DIRECTIVA COMISIEI
din 22 noiembrie 1979
de adaptare la progresul tehnic a Directivei 74/347/CEE a Consiliului de apropiere a legislațiilor statelor membre cu privire la câmpul vizual și la ștergătoarele de parbriz ale tractoarelor agricole sau forestiere pe roți

(79/1073/CEE)

ANEXA

Figura 2

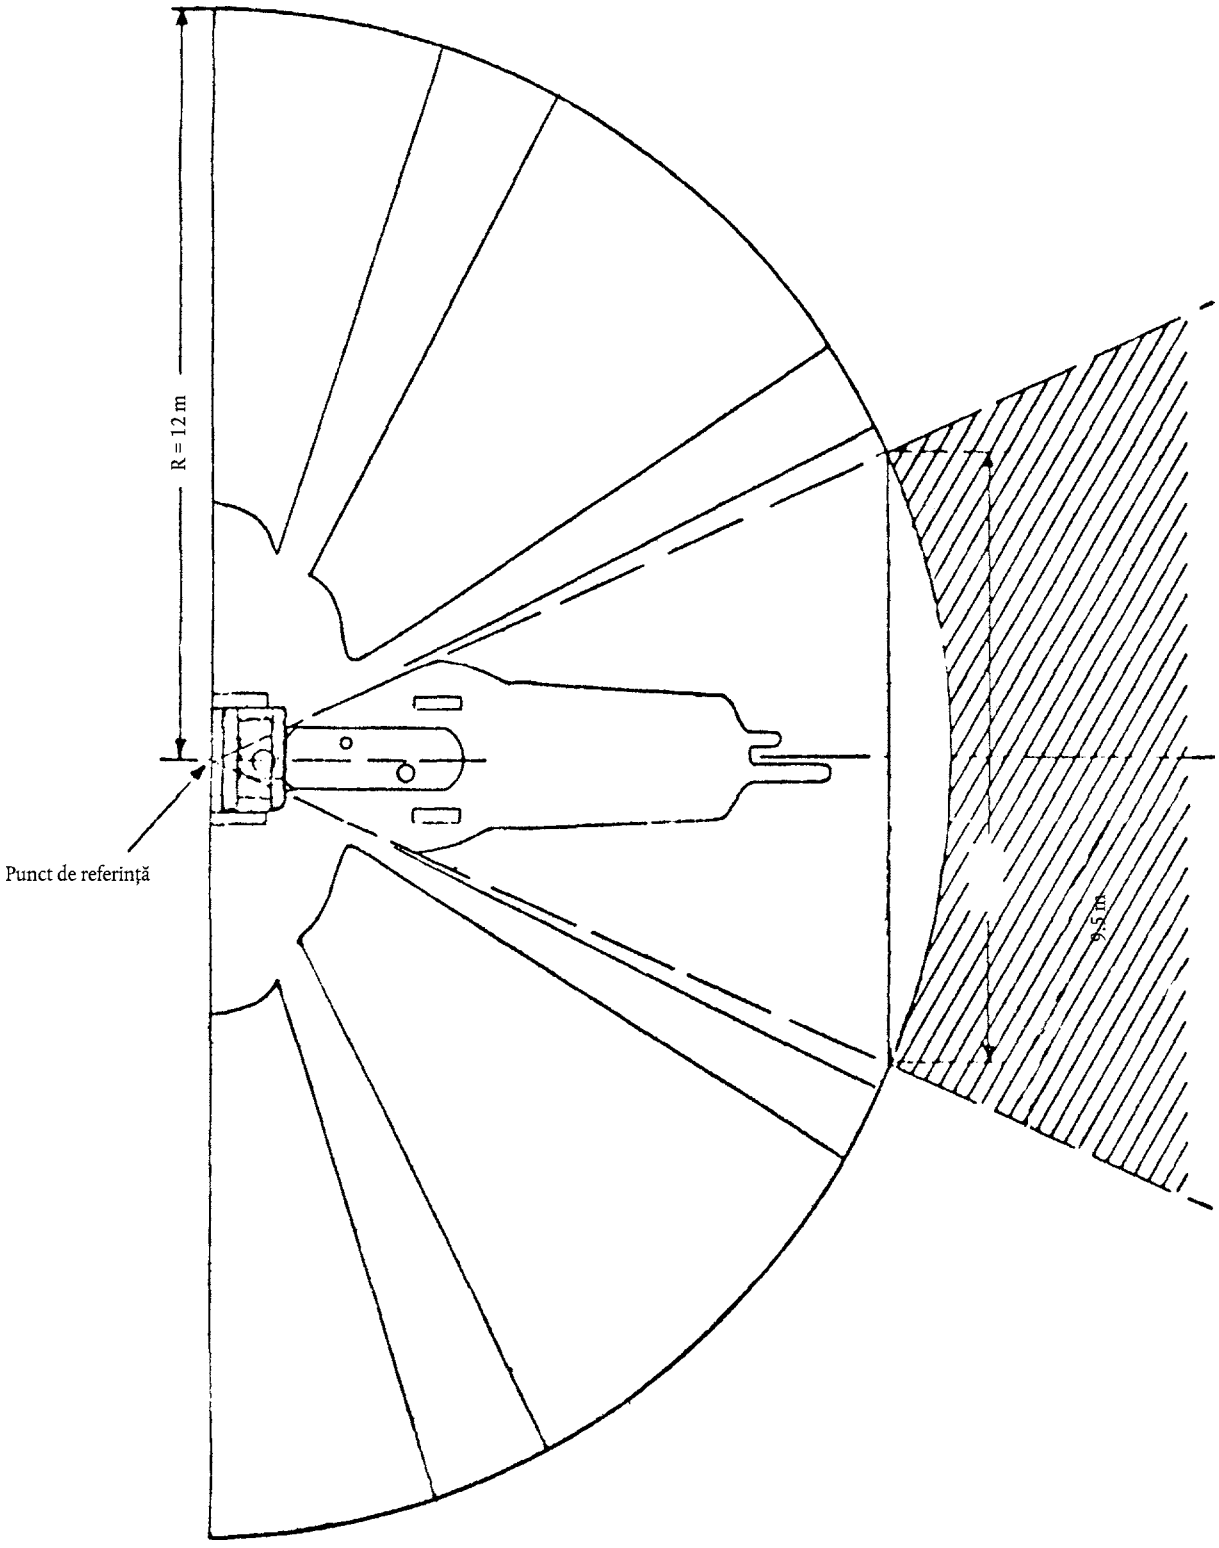
La figura 2, desenul se înlocuiește cu următorul desen:

„Tractorul trebuie amplasat pe o suprafață plană, după cum se indică în figura 2. Pe un suport orizontal, la același nivel ca și punctul de referință, trebuie montate două surse de lumină punctiformă, de exemplu 2 × 150 W, 12 V, așezate simetric față de punctul de referință și la o distanță de 65 mm una de cealaltă. Suportul trebuie să poată pivota în centru în jurul unei axe verticale care trece prin punctul de referință. La măsurarea efectelor de mascare, suportul trebuie să fie astfel orientat încât dreapta care unește cele două surse de lumină să fie perpendiculară pe dreapta care unește elementul de mascare și punctul de referință.
